帕斯卡株式会社
技术部
山岗 升太

分流器改良通知

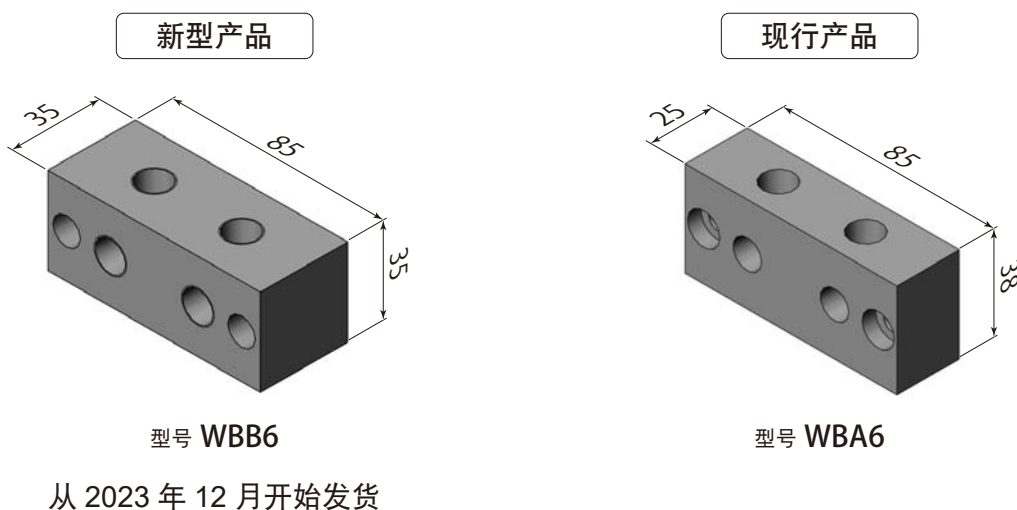
现行产品只有一种 6 个配管接口的产品，不使用的接口需要用堵头堵塞。

新型产品准备了 7 种配管接口数量和位置不一样的产品，目的是为了减少用堵头堵塞接口的工时。（详细请参照添附资料）
